**Nota van zienswijzen en wijzigingen**  
**Bestemmingsplan**  
**Vlierden-Zuid, fase 2**

status: definitief  
datum: 14 mei 2024

Afbeelding: Varianten afscherpende voorziening op de perceelsgrenzen (Akoestisch onderzoek)

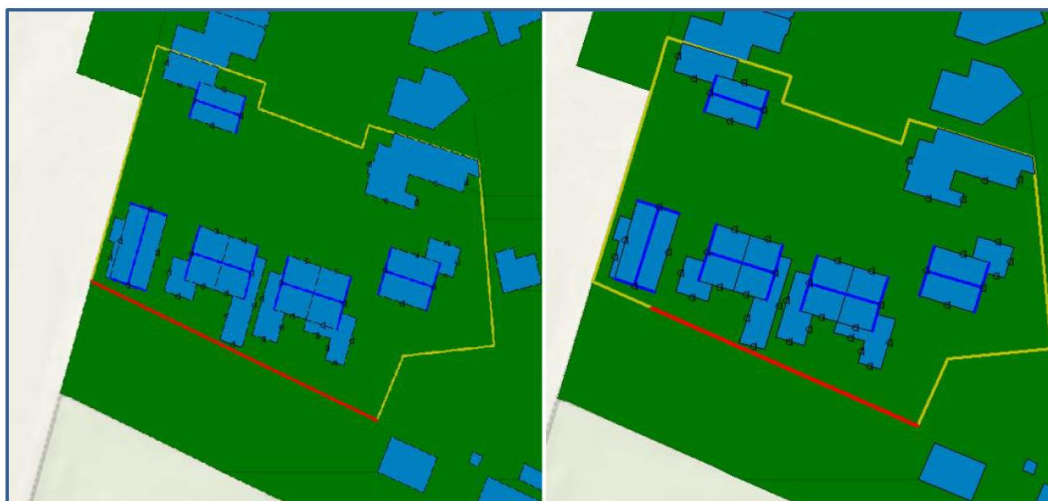
2. Cliënten gaan ervan uit dat, indien wordt uitgegaan van de representatieve bedrijfssituatie, ook met het plaatsen van een tuinmuur van 2 meter hoogte op de zuidelijke perceelsgrens, in de dagperiode niet kan worden voldaan aan de geluidsgrenswaarden in het Activiteitenbesluit (zie pagina 24 en 25 akoestisch rapport). Daarnaast blijkt uit het akoestisch onderzoek dat – vanwege blaffende honden op de speelweiden en kennels in de buitenlucht - niet kan worden voldaan aan de geluidsgrenswaarde  $La_{max}$  van 65 dB(A) in de avondperiode.

6. Op basis van de voorwaardelijke verplichting in artikel 3.2.2 onder h moeten de woningen binnen de bouwaanduiding 'specifieke bouwaanduiding-dove gevel' op de begane grond en verdieping worden voorzien van dove gevels. Cliënten vragen zich af of dit voldoende is, omdat in het akoestisch rapport wordt gesproken van dove gevels 'ten minste aan de zijde van het dierenhotel' en 'mogelijk ook nodig ter plaatse van de zijgevels'. Bovendien zijn cliënten van mening dat niet kan worden volstaan met het aanbrengen van een tuinmuur van 2 meter hoog op de zuidelijke perceelsgrens van het plangebied, maar dat op de begane grond van de geprojecteerde woningen - los van de vraag om welke woningen het gaat - óók een dove gevel moet worden voorgeschreven.

2. Zowel in het oorspronkelijke als in het aangepaste akoestisch onderzoek is onderbouwd dat

wanneer een tuinmuur met een hoogte van 2 meter wordt gerealiseerd op de perceelsgrens, op de begane grondlaag van de woningen in de dagperiode wordt voldaan aan de geluidsgrenswaarden uit het Activiteitenbesluit. Om op de verdiepingen van de woningen in de avondperiode te kunnen voldoen aan de geluidsgrenswaarden, moeten maatregelen worden genomen bij de ontvanger. Dit houdt bijvoorbeeld in dat de verdiepingen aan de zijde van het hondenpension worden voorzien van een dove gevel of dat 'niet geluidgevoelige ruimten', zoals bijvoorbeeld een badkamer, worden gerealiseerd aan de zijde van het hondenpension. Hiervoor wordt een voorwaardelijke verplichting opgenomen in de regels.

6. Uit het aangepaste akoestisch onderzoek blijkt dat de meeste woningen zowel op de begane grond als op de verdiepingen moeten worden voorzien van een dove gevel (o.i.d.) om te kunnen voldoen aan de geluidsgrenswaarden uit het Activiteitenbesluit. Als echter op de perceelsgrenzen aan de zuidzijde van het plangebied een tuinmuur wordt gerealiseerd, is het niet noodzakelijk om de gevels op de begane grondlaag uit te voeren als dove gevel. In tegenstelling tot wat indiener beweert, is het niet noodzakelijk om een tuinmuur op te richten én de woningen op de begane grondlaag te voorzien van een dove gevel. In het akoestisch onderzoek is ook een variant doorgerekend met een kortere tuinmuur. Wanneer geen tuinmuur wordt gerealiseerd ter plaatse van de meest zuidwestelijk gelegen kavel, moet de woning op dit perceel zowel op de begane grondlaag als op de verdieping(en) worden voorzien van een dove gevel.
